本地船只咨询委员会
北长洲石航标变更建议

本文旨在征求委员同意北长洲石航标变更建议。我们建议的详情如下：

附图 1: 现时北长洲石附近航标及航路布局

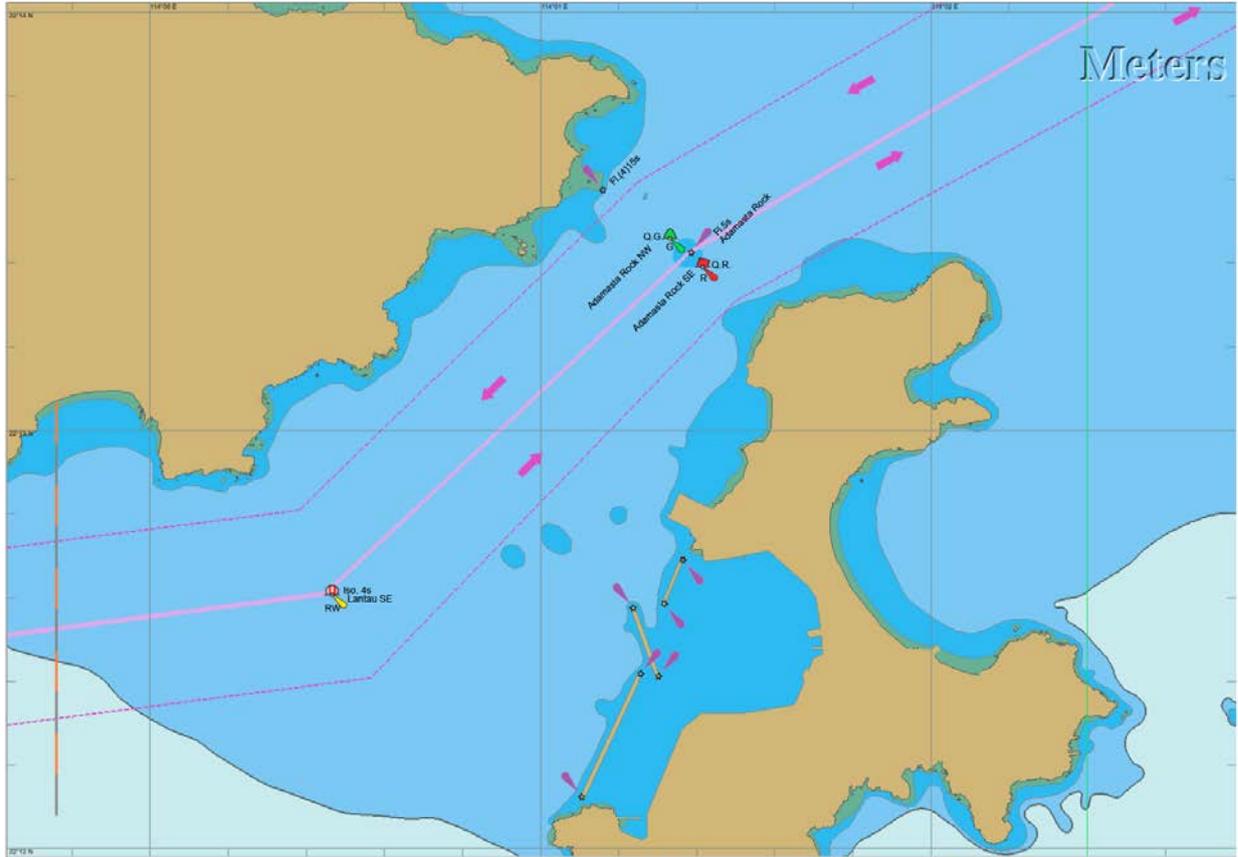
2. 目前，北长洲石浅滩由三个依据国际航标协会 (International Association of Marine Aids to Navigation and Lighthouse Authorities, IALA) 海上浮标制度 (Maritime Buoyage System, MBS)¹ (A区域)标准设置的航标标示位置，指示船只如何安全通过北长洲海峡。即在浅滩西北面设置一个绿色锥形浮标，另在浅滩东南面设置一个红色的罐形浮标及在北长洲石上建立了一座白色灯标。这些航标和航道的布局如附图 1 所示。

3. 为分析北长洲石附近水域的航标设置情况，海事处曾进行内部研究，以评估水域内航标布置是否存在改善的空间。研究结果显示位于浅滩两侧的绿色锥形浮标和红色罐形浮标相距约 200 米，状如一对航道标志。一般而言，侧面标志（即红色及绿色浮标）通常用作标示航道两侧，容易被不熟识北长洲海峡航道走向的船员误会为标示航道的航标，选择从两个浮标中间驶过。

附图 2：建议的北长洲石附近航标及航路布局

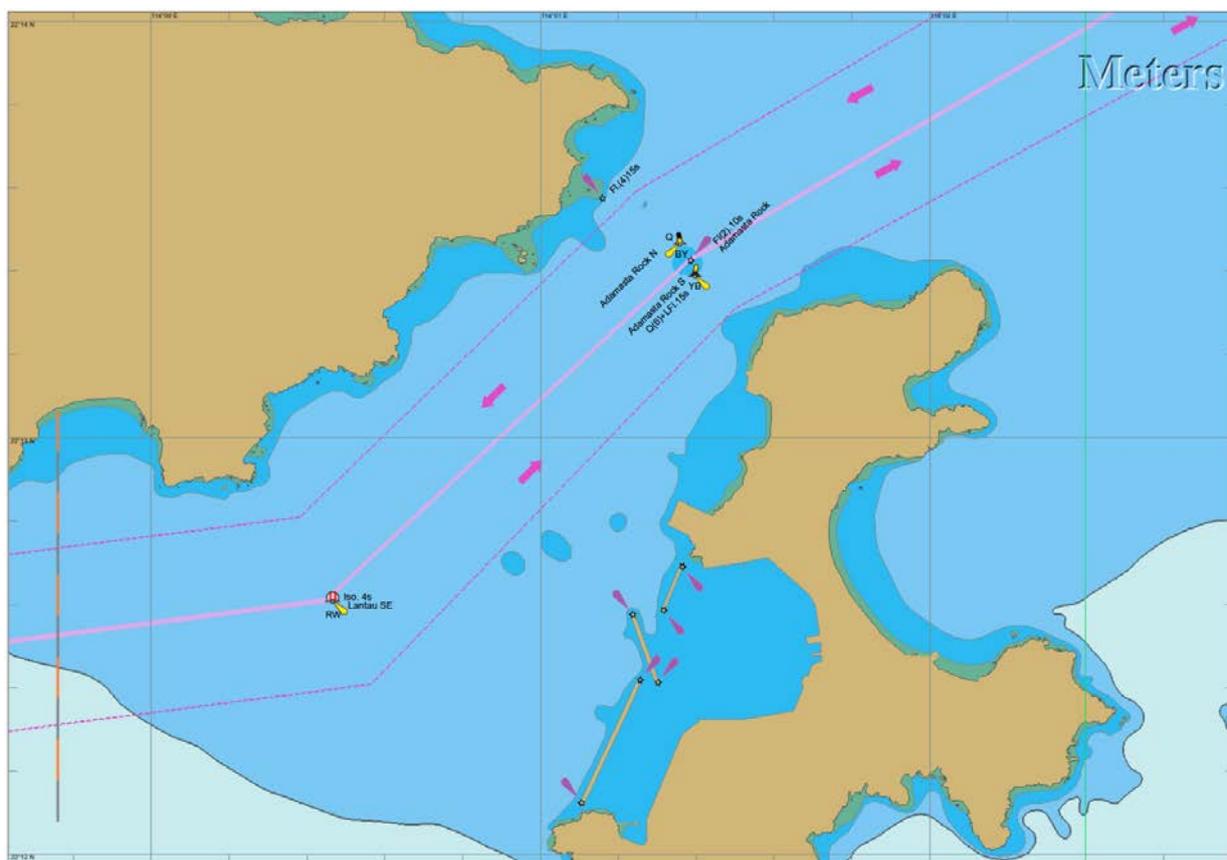
4. 综合上述研究所得的结果，海事处建议使用两个方位标志²取代现时的两个侧面标志。新的航标位置亦需稍作调整，以标示浅滩的南北两端。即是在北长洲石浅滩的北面，WGS84 基准位置：北纬 22° 13.47′ 东经 114° 01.36′ 处，放置一个北方位浮标；及在北长洲石南面，WGS84 基准位置：北纬 22° 13.38′ 东经 114° 01.39′ 处，放置一个南方位浮标。北方位浮标的灯质为白色快闪，南方位浮标的灯质为白色 6 次联快闪后加 1 次长闪。由于两个方位标志之间的距离约为 200 米，我们亦建议把北长洲石灯目标灯质改为白色 2 次联闪及把灯标颜色改为黑色,中间有宽阔红色横纹。建议的航标布局如附图 2 所示。
